(仮称)港明用地開発事業における事業計画の一部変更について

〔名称〕 (仮称) 港明用地開発事業
〔種類〕 工場又は事業場の建設

(仮称) 港明用地開発事業に係る環境影響評価
事業内容の変更の届出に関する資料

今回の計画変更は、エネルギー施設Aにおける設置機器の見直し及び設計の進捗に伴うエネルギー施設A及びBの排出ガス量の見直しに伴う変更である。

図3-4-2(2) 温度差利用に伴う運河水への影響(放熱時:水深1m水温予測平面図)(変更後)

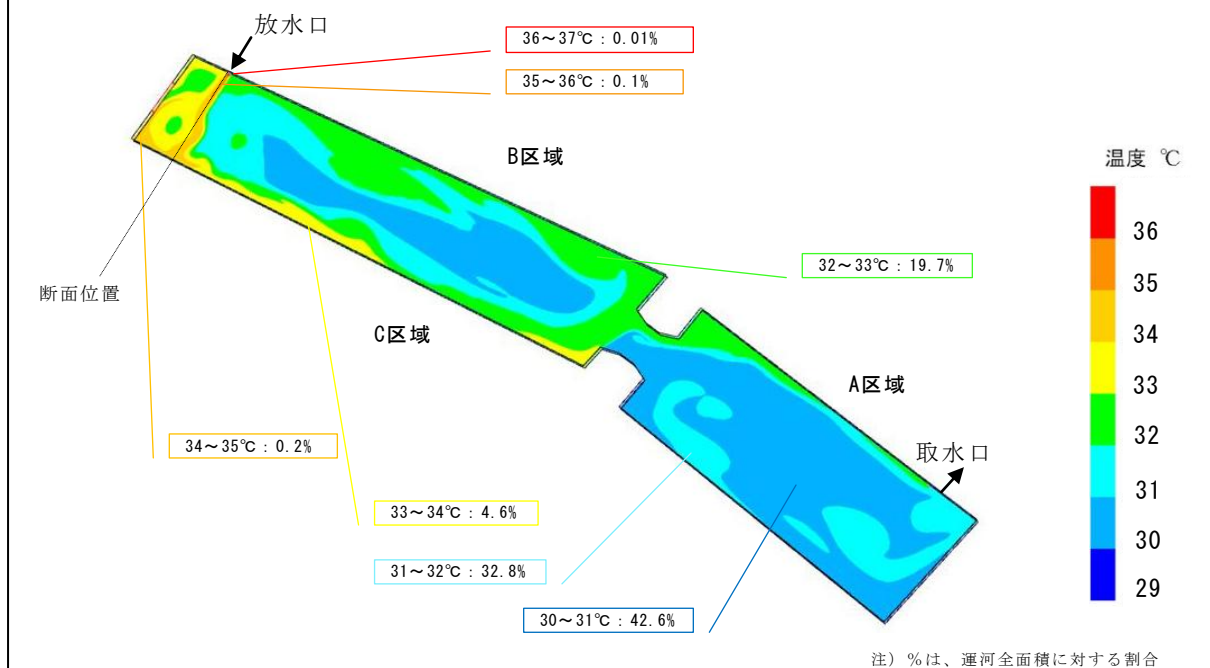
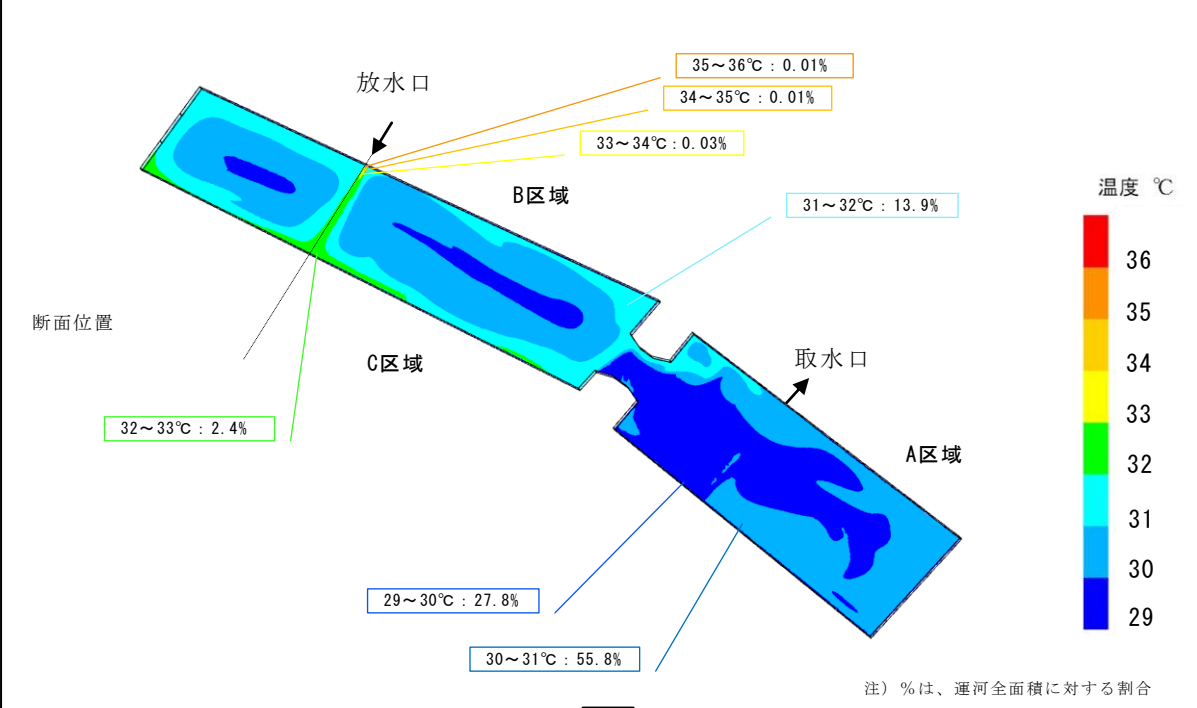
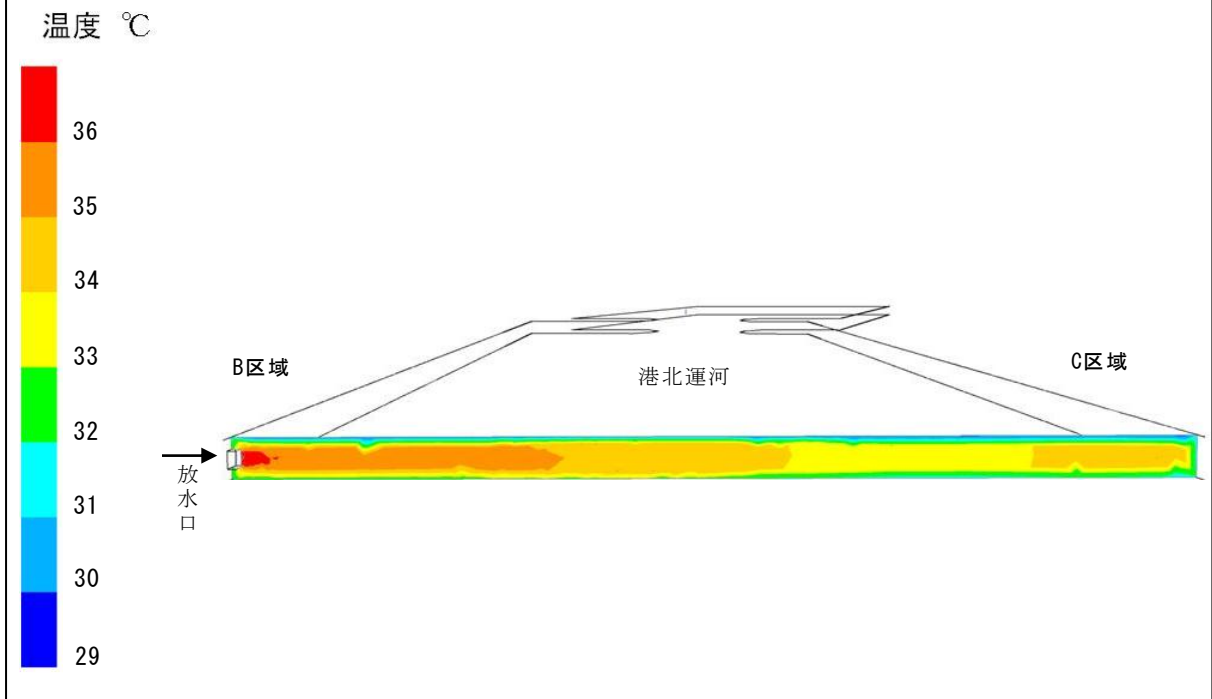
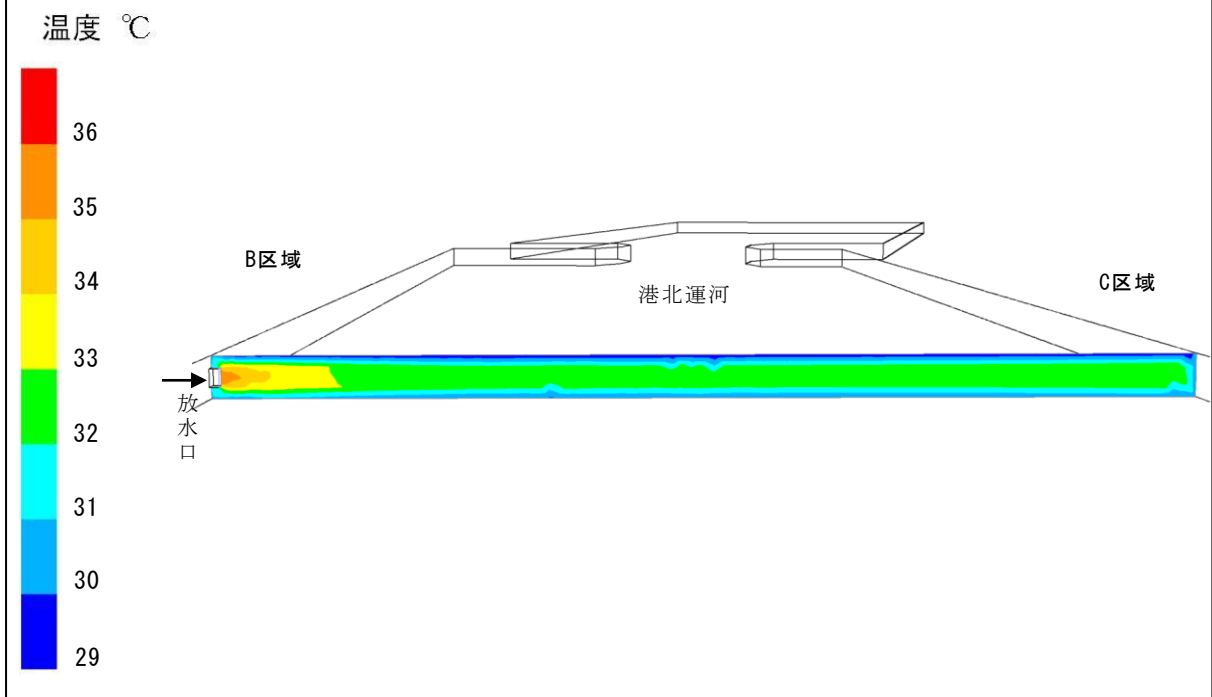
36～37℃の範囲は放流口直近あたりに分布し、その周囲に35～36℃の範囲が分布する。34～35℃の範囲は放水口から対岸に向かって分布するとともに対岸に達した後、対岸沿いに左右に分かれて分布する。

35～36℃の範囲、34～35℃の範囲は放流口直近あたりに分布し、その周囲に33～34℃の範囲が分布する。32～33℃の範囲は放水口から対岸に向かって分布するとともに対岸に達した後、対岸沿いに左右に分かれてC区域の護岸沿いに分布する。31～32℃の範囲は、主にB及びC区域側水域の護岸側にリング状に分布し、A区域の護岸沿いにも一部分布する。30～31℃の範囲は、B及びC区域側水域では31～32℃の範囲の内側に、A区域側水域では護岸に沿って分布する。29～30℃の範囲は、B及びC区域側水域では30～31℃の範囲の内側に、A区域側水域では主として30～31℃の範囲の内側に分布する。

また、放水口における断面図を見ると、放水口から対岸に向かうにしたがって水温は下がっている。

図3-4-3(2) 温度差利用に伴う運河水への影響(採熱時:水深1m水温予測平面図)(変更後)

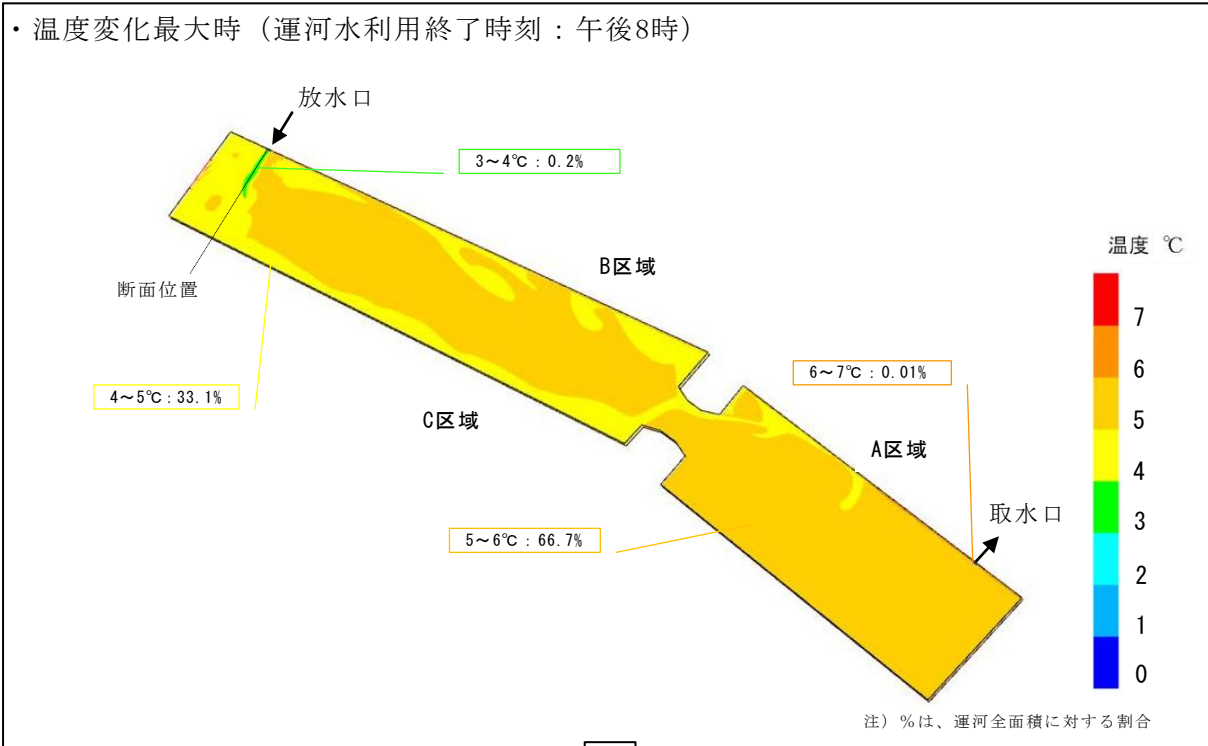
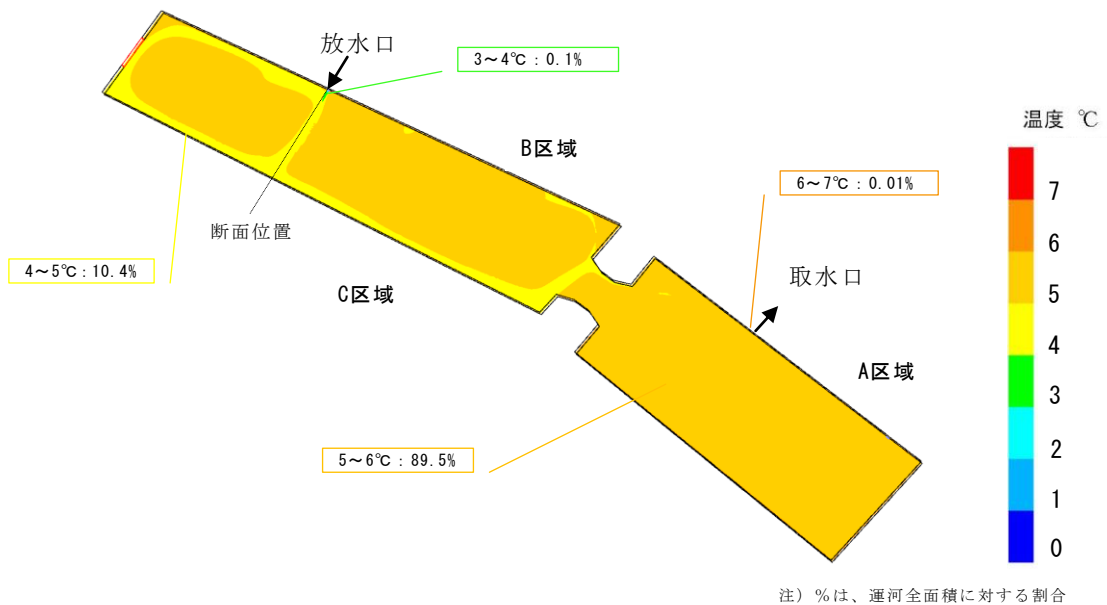
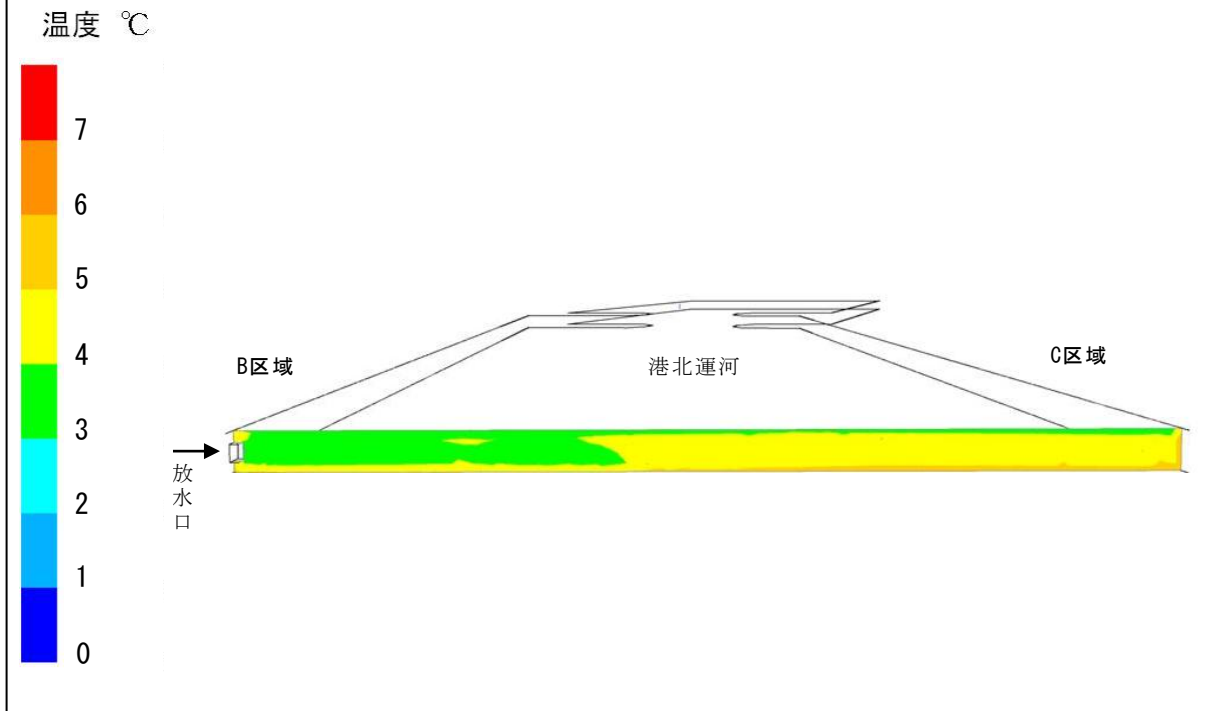
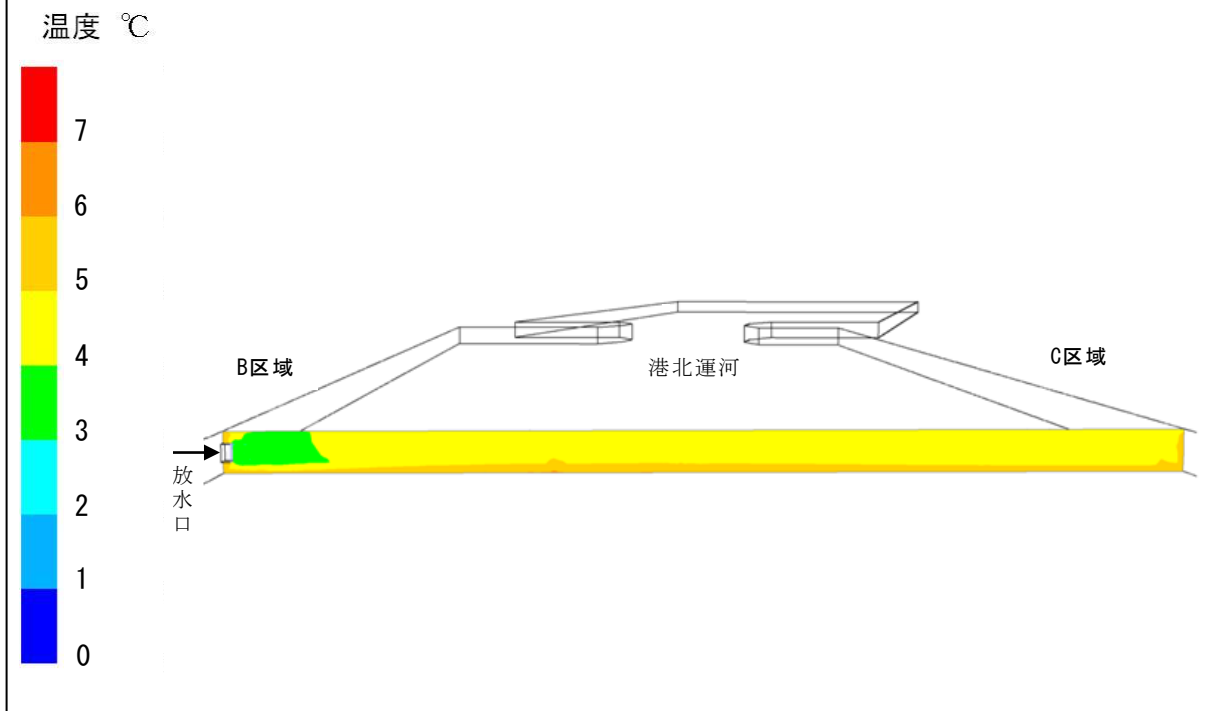
6～7℃の範囲は、取水口付近にわずかに分布し、取水口が位置するA区域側の大部分は5～6℃の範囲が分布する。A区域の護岸側に一部、4～5℃の範囲が分布する。B及びC区域側の中心部は5～6℃の範囲が、B及びC区域の護岸に沿って4～5℃の範囲が分布する。3～4℃の範囲は放水口から対岸へ向かって運河中心あたりまでの限られた範囲に分布する。また、放水口における断面図を見ると、放水口から対岸に向かうにしたがって水温の上昇が見られる。

6～7℃の範囲は取水口付近にわずかに分布し、取水口が位置するA区域側の大部分は5～6℃の範囲が分布する。B及びC区域側水域では、3～4℃の範囲が放水口直近に僅かに分布する。4～5℃の範囲が放水口から対岸へ向かって分布するとともに対岸に達した後、対岸沿いに左右に分かれて護岸沿いに分布し、その内側に5～6℃の範囲が分布する。また、放水口における断面図を見ると、放水口から対岸に向かうにしたがって水温の上昇が見られる。
